Oggetto n. 1225

Intesa sulle modifiche cartografiche al piano territoriale paesistico regionale presentate dalla Provincia di Piacenza con la variante specifica al proprio piano territoriale di coordinamento. (Proposta della Giunta regionale in data 7 settembre 2016, n. 1276). (*Prot. DOC/2016/0000659 del 27/10/2016*)

**PROPOSTA DI VARIANTE CARTOGRAFICA AL
PIANO TERRITORIALE PAESISTICO REGIONALE**

Schede delle varianti

MODIFICA C_05 TREBBIA-Trebbia 1

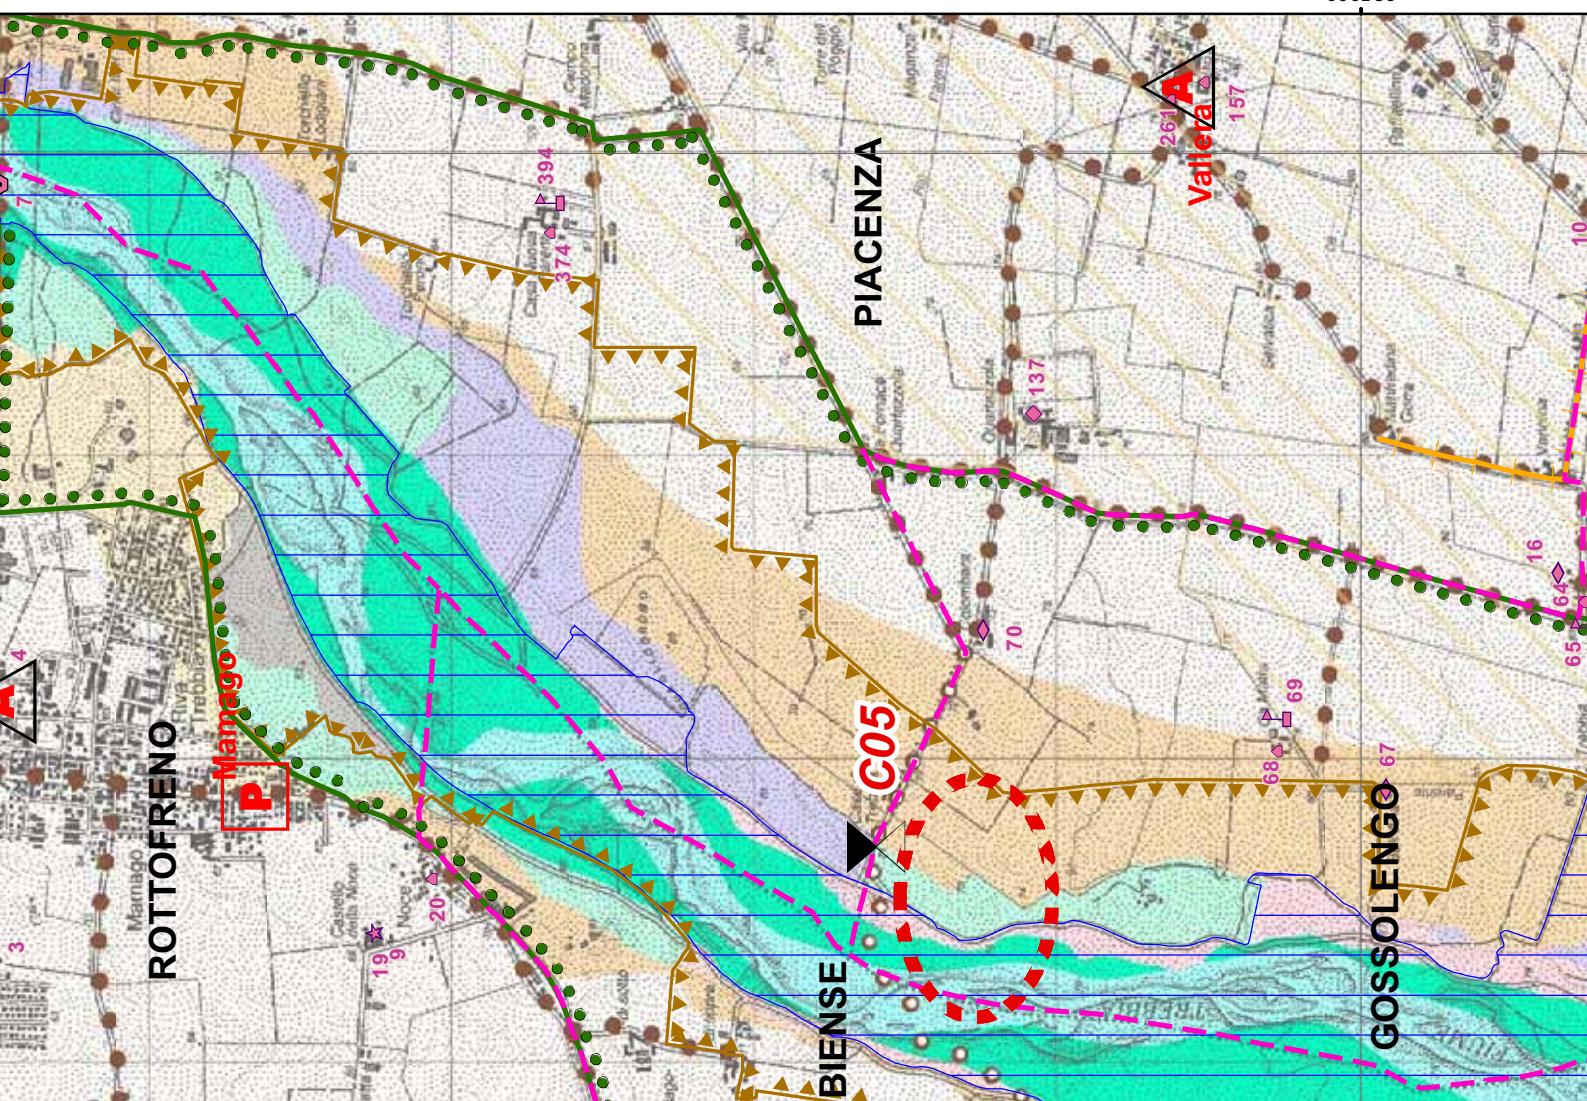
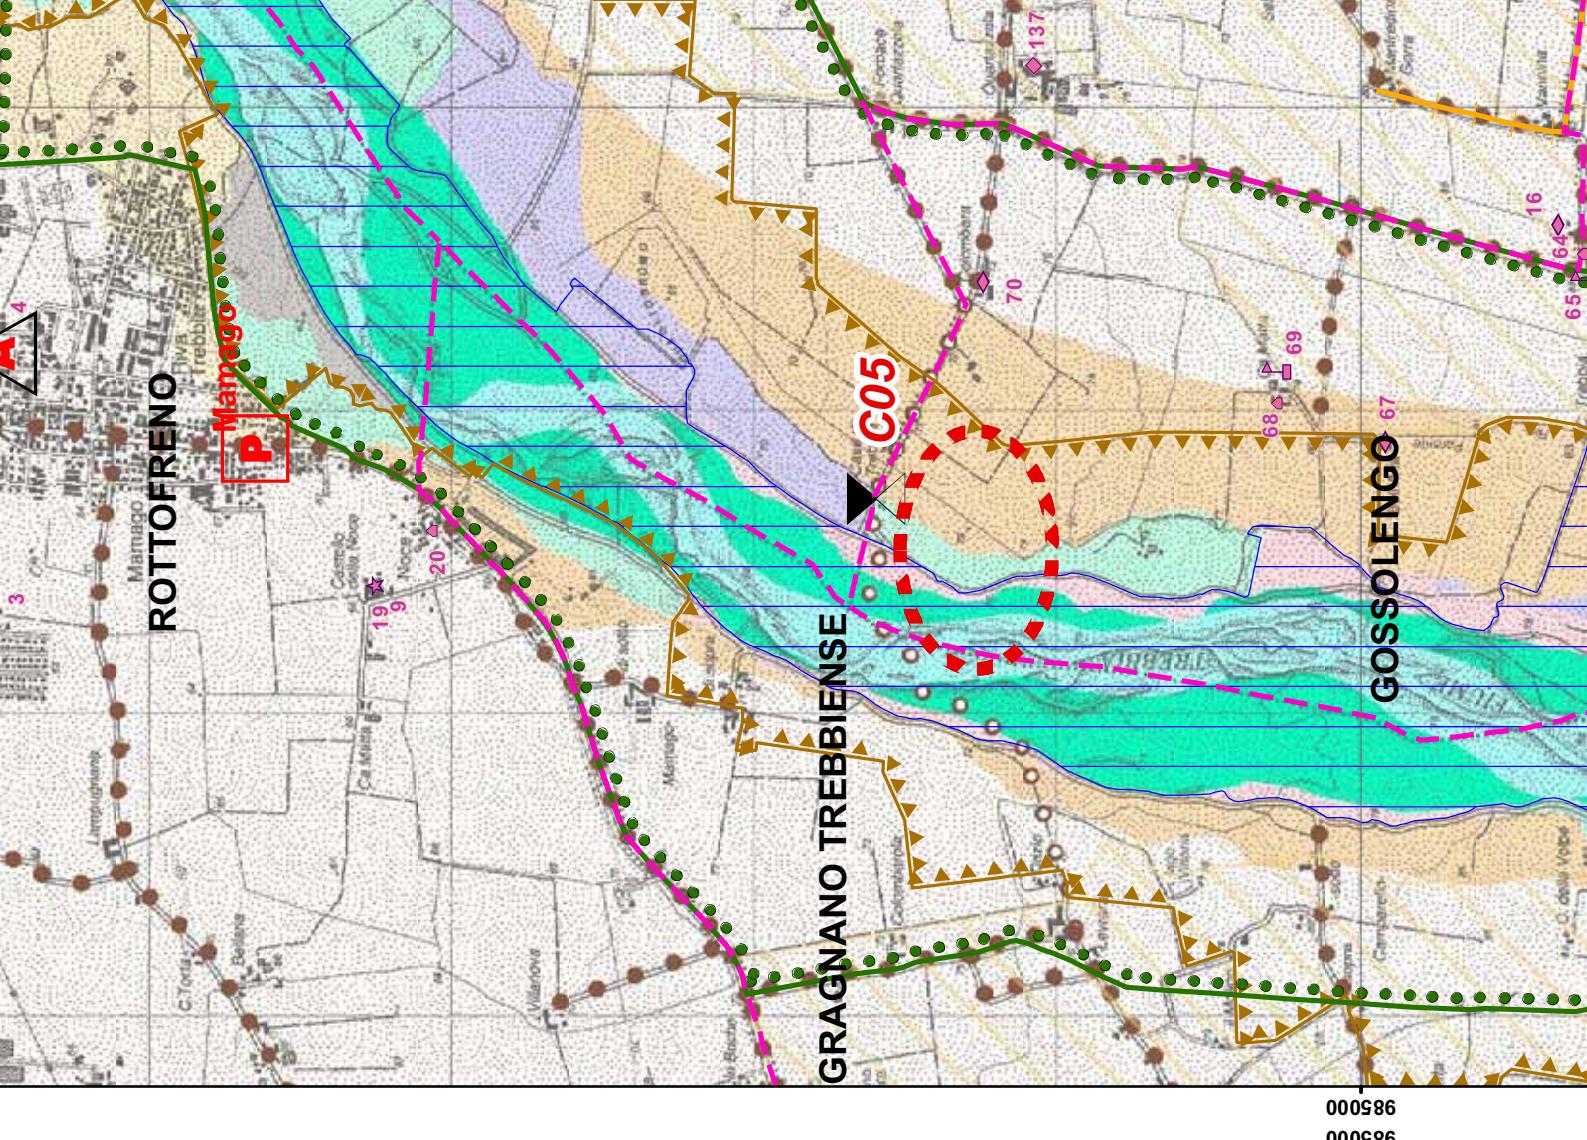
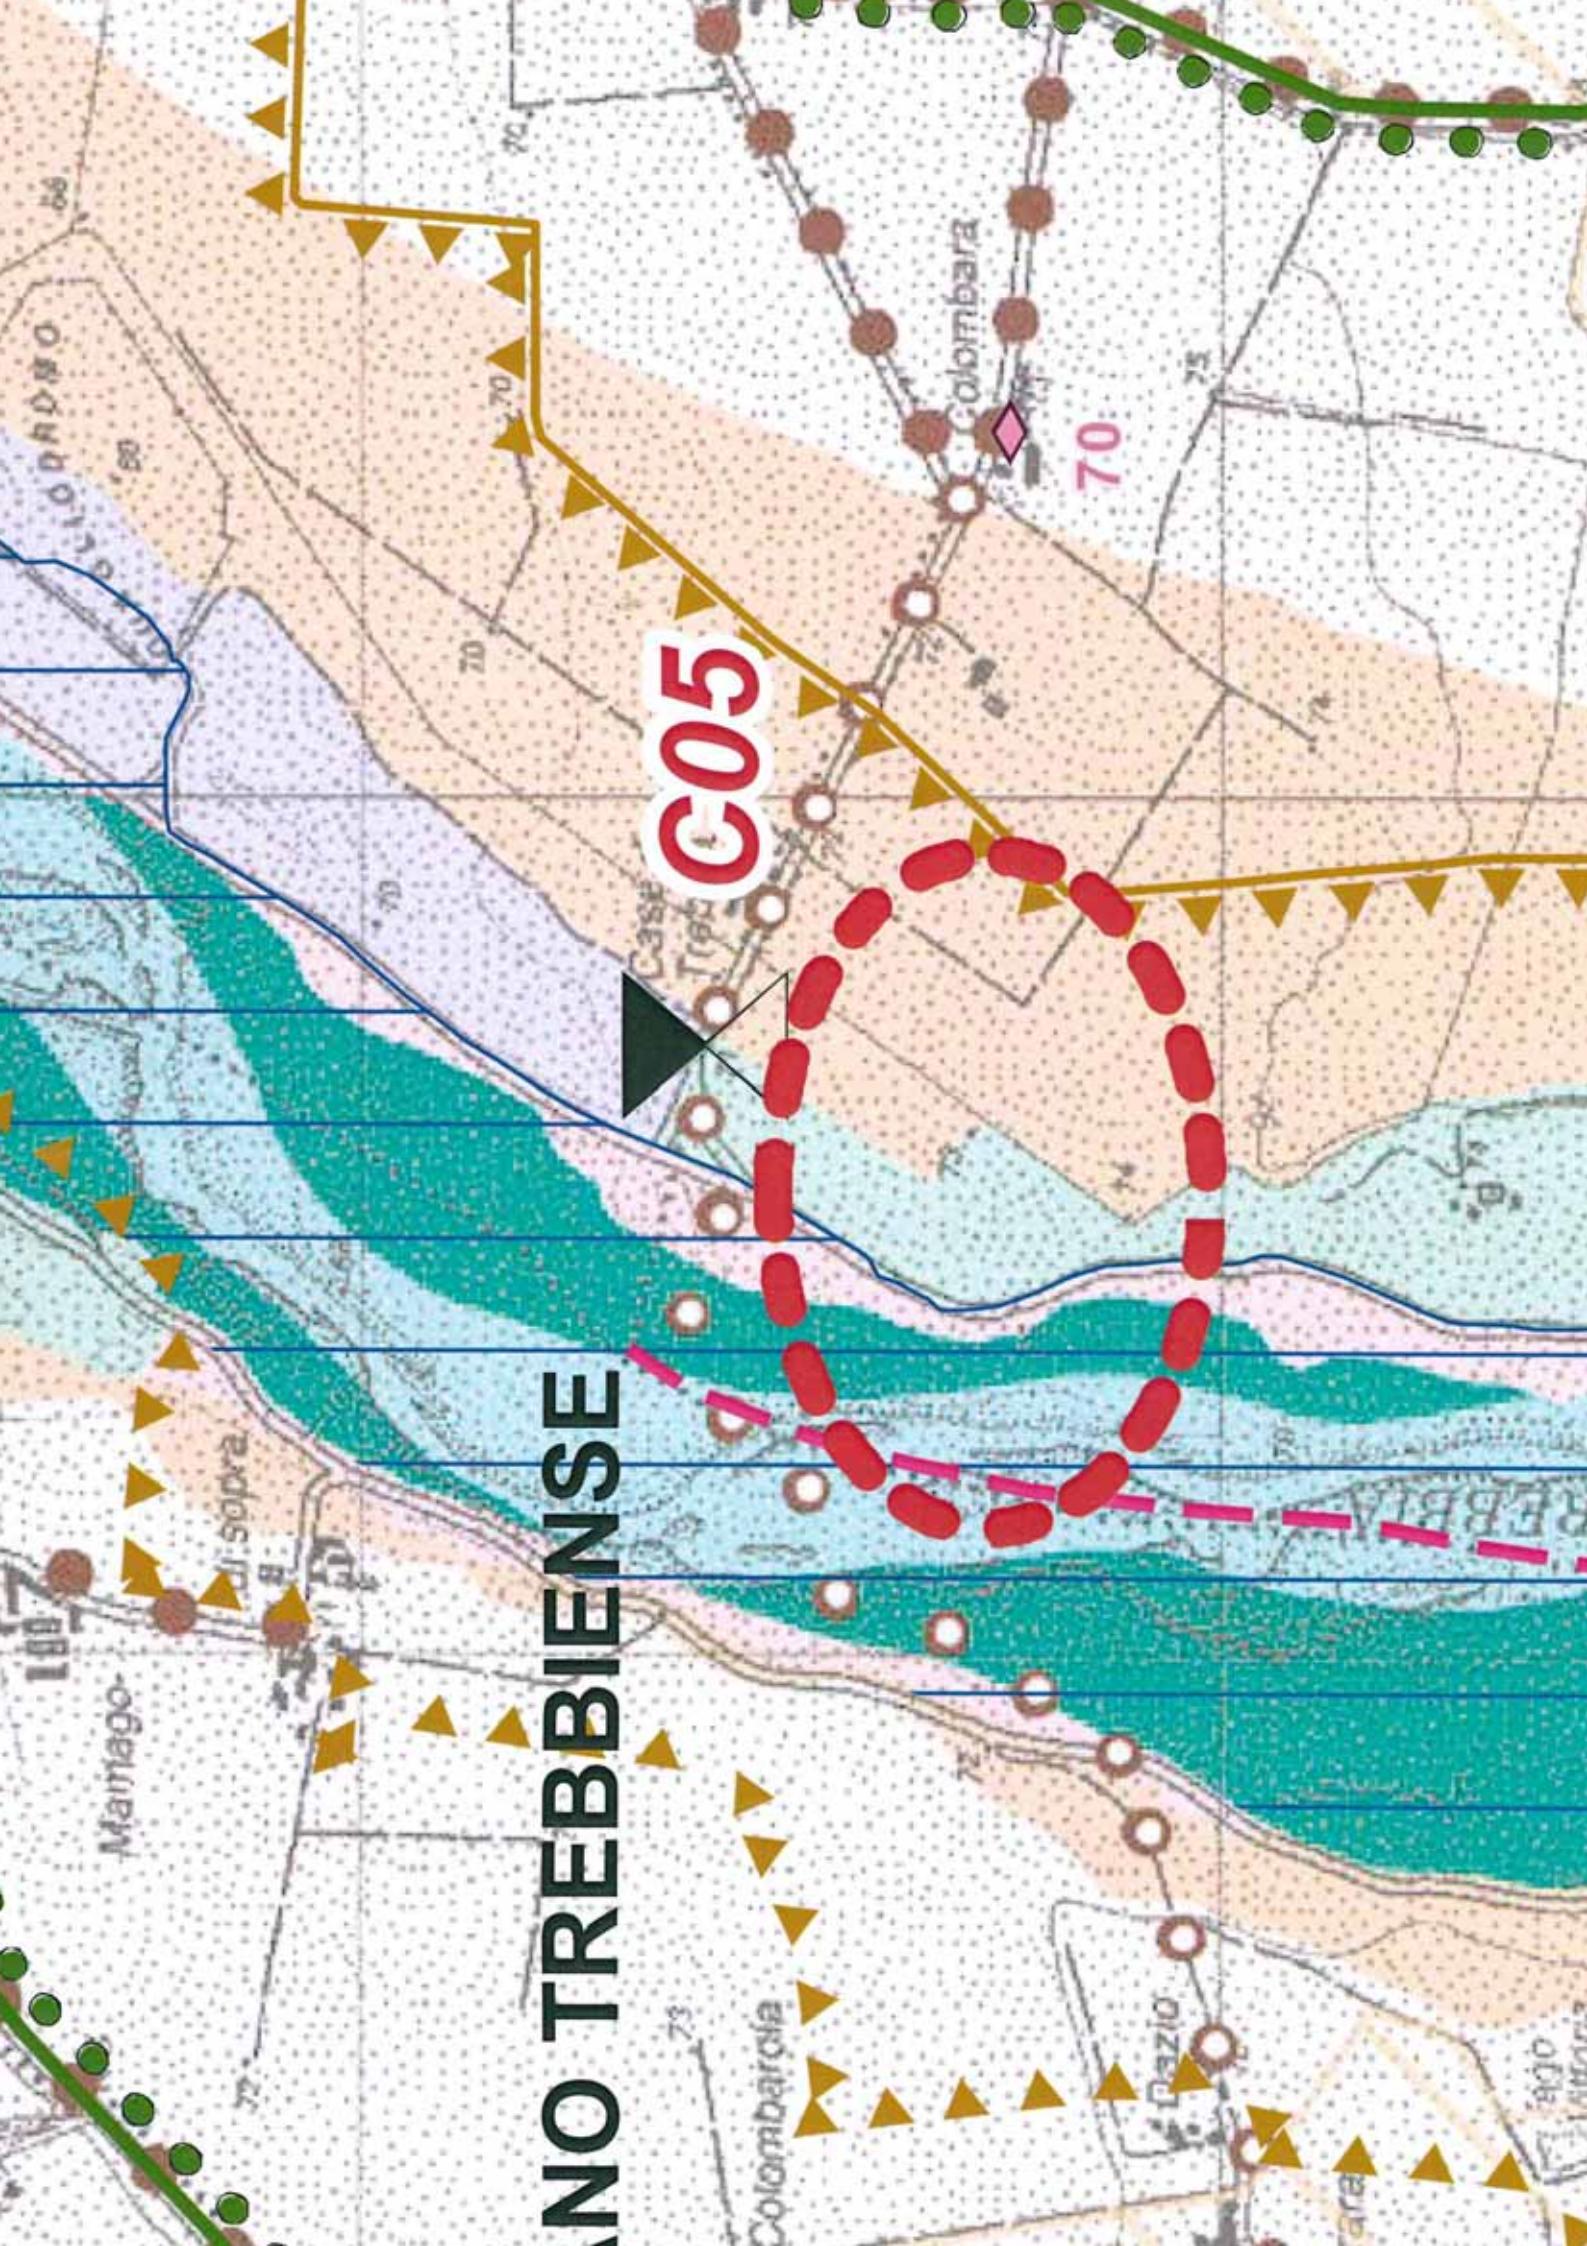
Riclassificazione da zona B2 "Zona di recupero ambientale del sistema fluviale" appartenente alla fascia fluviale B "Fascia di esondazione. Zone di tutela dei caratteri ambientali di laghi, bacini e corsi d'acqua" a zona C2 "Zona non protetta da difese idrauliche" appartenente alla fascia fluviale C "fascia di inondazione per piena catastrofica. Zone di rispetto dell'ambito fluviale" in destra idrografica del Fiume Trebbia.

La modifica interessa un'area di 10.939 mq circa in sponda destra lungo un tratto di circa 600 m.
